Gegenstand: Einbau eines Spornrades anstelle des Schleifsporns

Betroffen: Alle K 8, K 8B, K 8C *geändert am 24.01.92 nach tel. Rücksprache mit Herrn Skov, LBA.*  
Alle Werk-Nummern, wahlweise

Diese Technische Mitteilung wurde mit Datum vom 24. Feb. 1986 durch das Luftfahrt-Bundesamt anerkannt.

Fig. 1

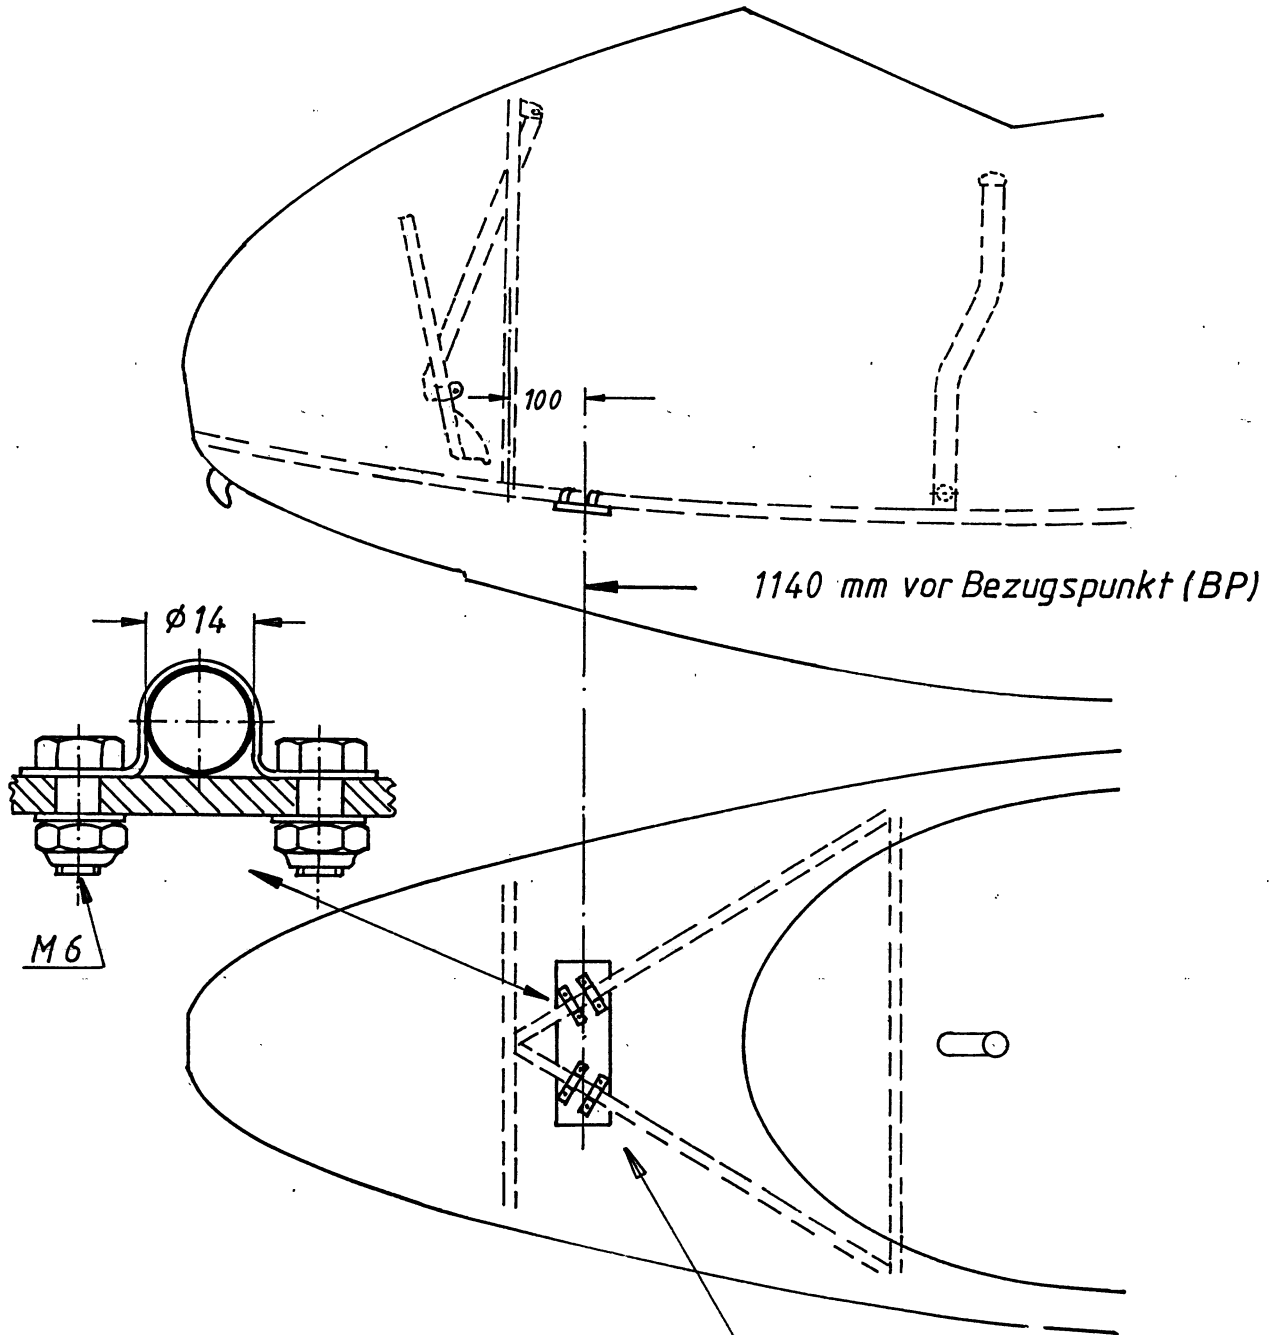
Maßnahmen: Nach Zeichnung "Spornradeinbau" vom 01.02.1986 ist das Rumpfgerüst abzuändern und der Radeinbau durchzuführen.  
Je nach Schwerpunktlage muß eine entsprechende Trimmasse im Rumpfvorderteil unter dem vorderen Trittbrett fest eingebaut werden, siehe Fig. 1.

Masse und Schwerpunktlage: Durch den Einbau des Spornrades steigt die Masse der nichttragenden Teile um ca. 250 g. Der Schwerpunkt rückt um ca. 3 mm nach hinten. Eine Ermittlung der Massen und Leergewichts-Schwerpunktlage ist erforderlich.  
Wenn bei der Schwerpunktwägung festgestellt wird, daß der zulässige Schwerpunktbereich nicht eingehalten wird, muß die fehlende Masse ausgerechnet und eine entsprechende Trimmplatte im Rumpfbug angebracht werden, siehe Fig. 1.

je nach Schwerpunktlage Trimmasse an den Abstreben unter dem Trittbrett montieren !
